改善箇所説明図

大・中型トラックにおいて、キャブボトムブラケット※の取付ボルトの締付けが不適切なため、そのままの状態で使用を続けると、当該ボルトが脱落するおそれがある。

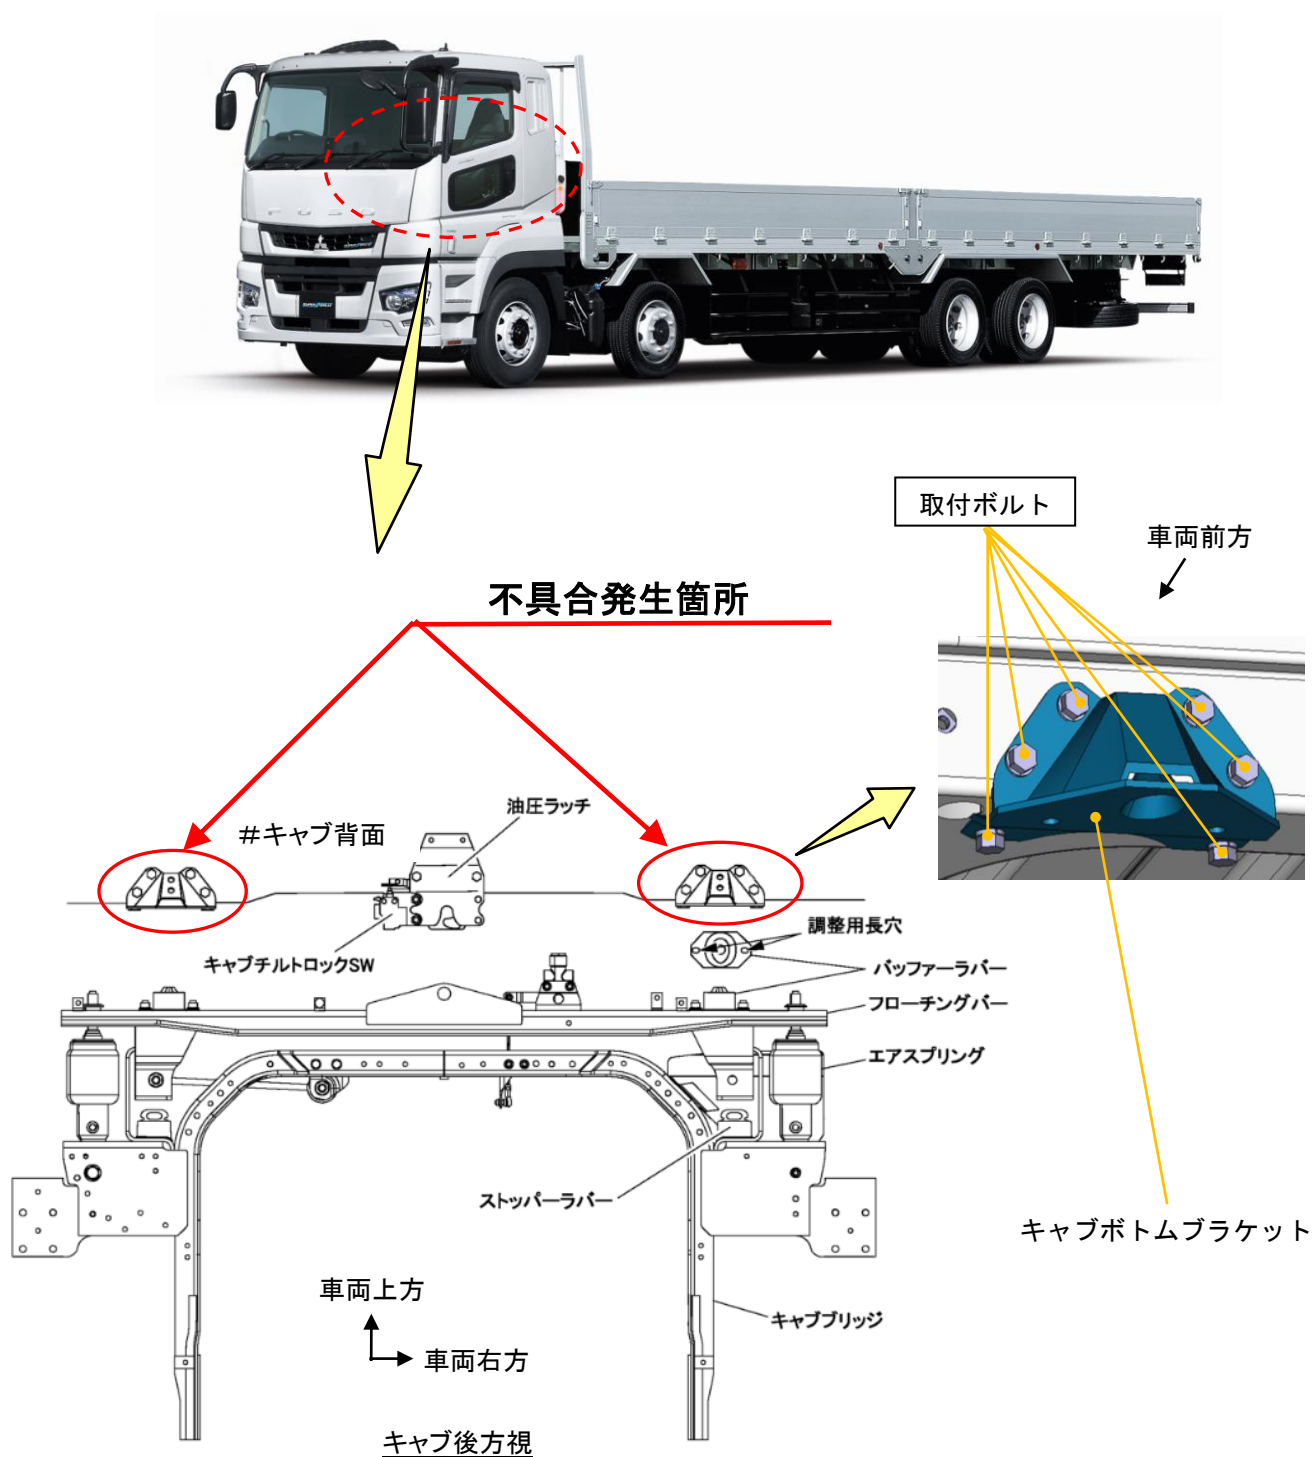
※キャブブリッジ側の緩衝用ゴム（パッファーラバー）が着座する金具

全車両、キャブボトムブラケットの取付ボルトを規定トルクで締付ける。

注： は規定トルクで締付けるボルトを示す。

識別：作業完了車には、ステアリングコラム裏のブラケット側面に白色ペイントを塗布する。
